TUDHOPE MOTOR Co	
ORILLIA CANADA	
DIFFERENTIAL CASE	
Left hand	
DRAWING NO- BE-5	
MAT'L.- MALL. IRON	
NO. REQUIRED.- 1	
DRAWN BY- TRT	CHECKED BY-
TRACED BY- FLG	APP. BY-
DATE- 4-10-1911.

BE-5.

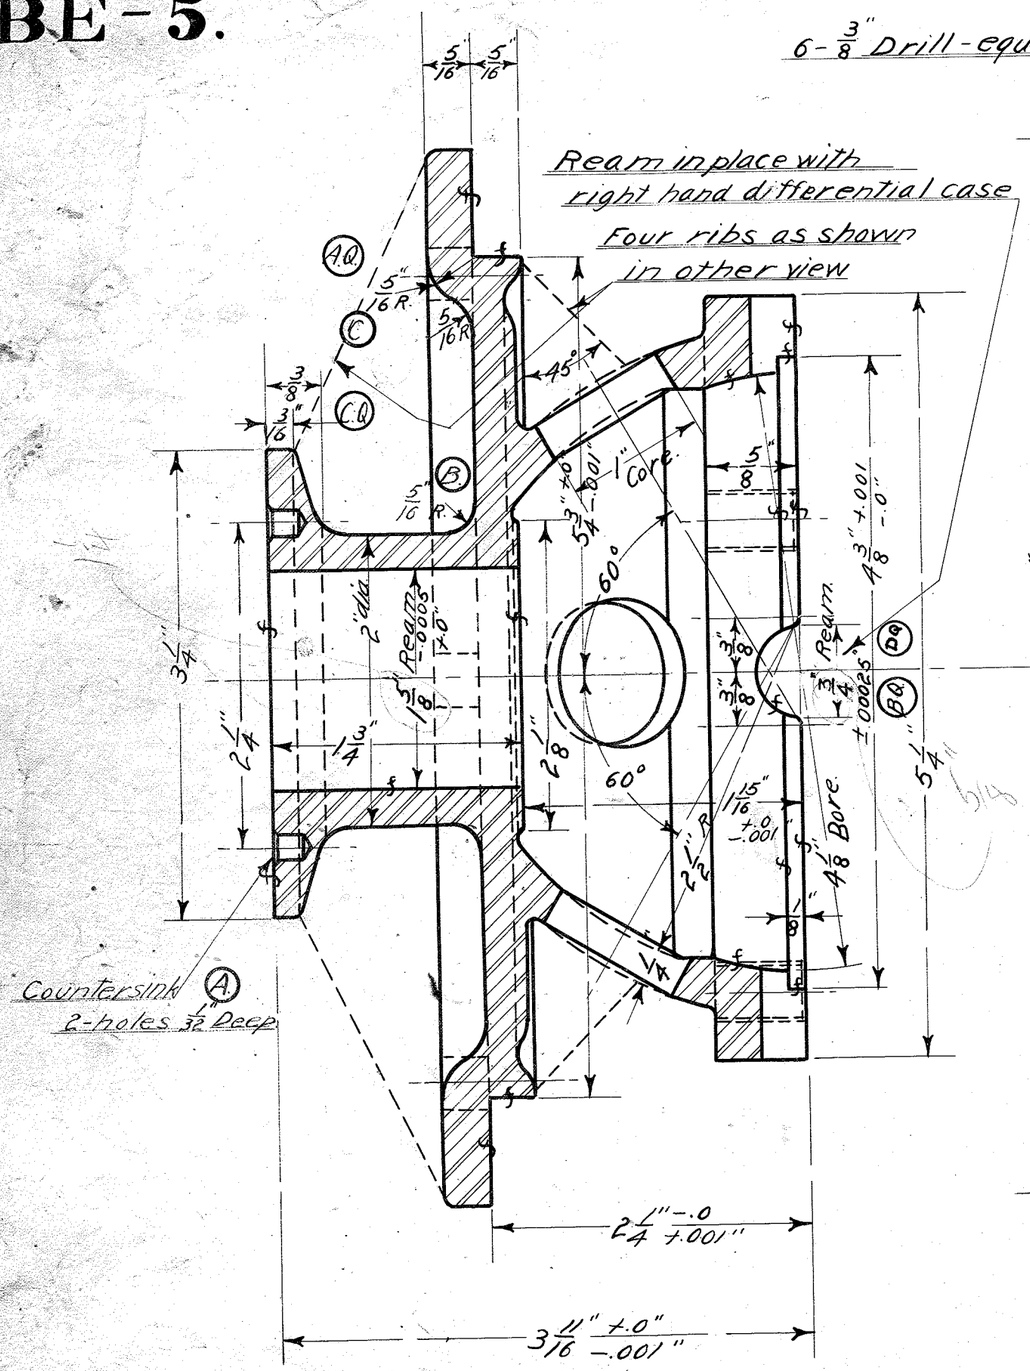
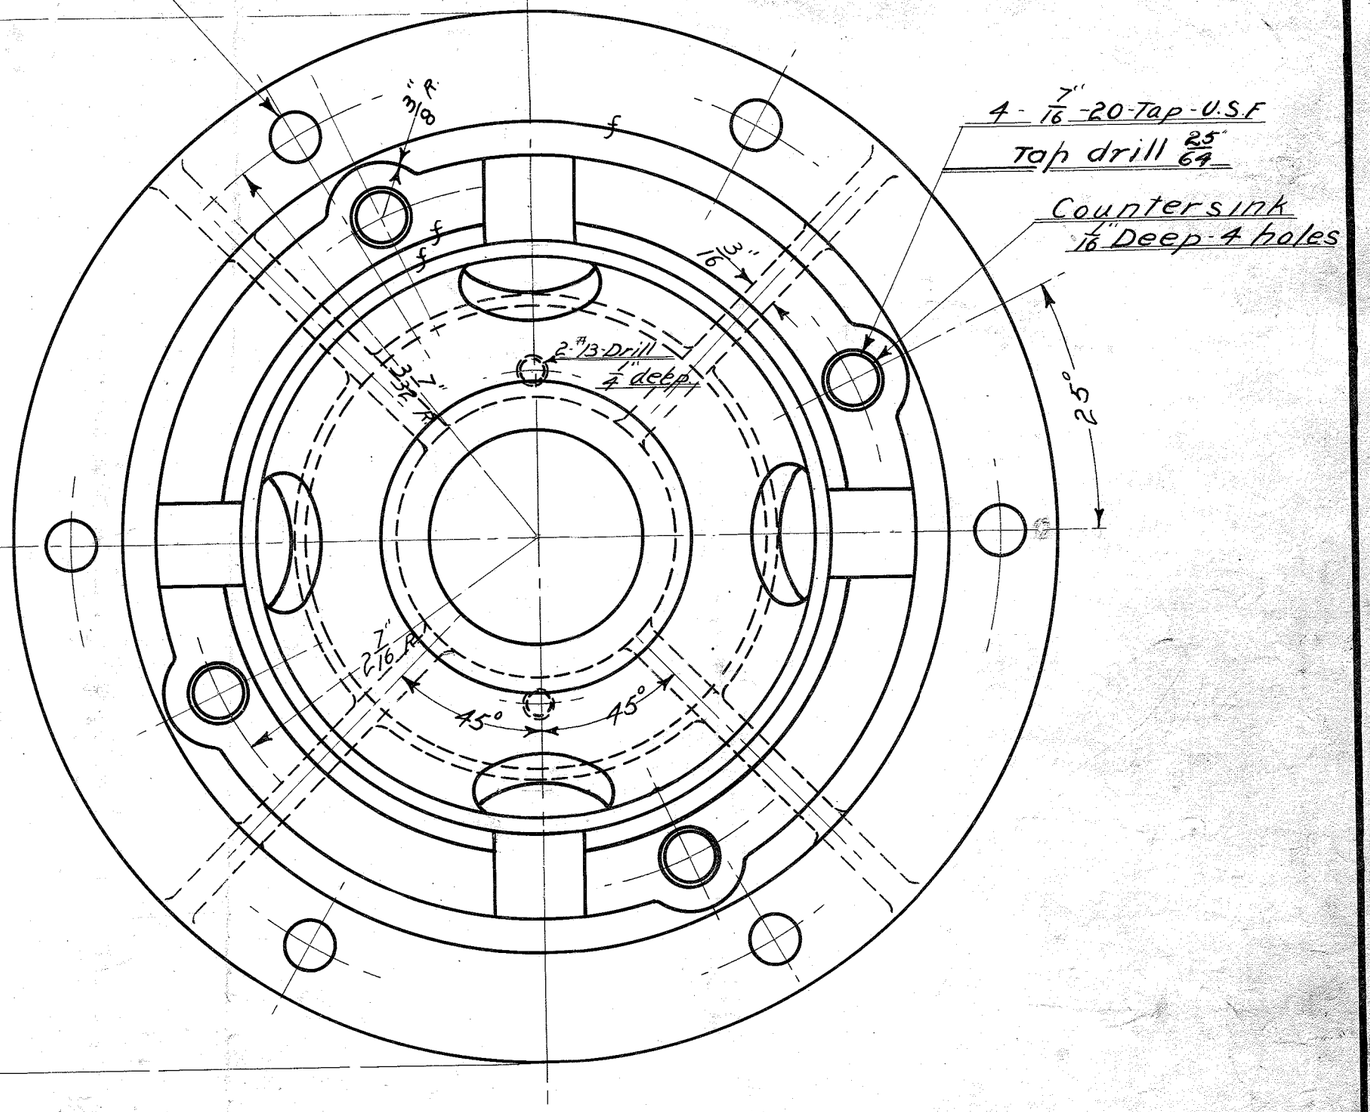
(AQ) Ribs changed - - - 9-9-11.
(BQ) From $\frac{5}{8}$" to $\frac{11}{16}$" - - - 10-10-11.
(CQ) Ribs changed - - - 11-9-11.
(DQ) From $\frac{11}{16}$" to $\frac{3}{4}$" - - - - - - - 1-31-12.

(A) Countersink added - - - 7-21-11.
(B) Radius-changed from $\frac{3}{16}$" to $\frac{5}{16}$" - 8-7-11.
(C) Ribs added - - - - - - - - 8-7-11.
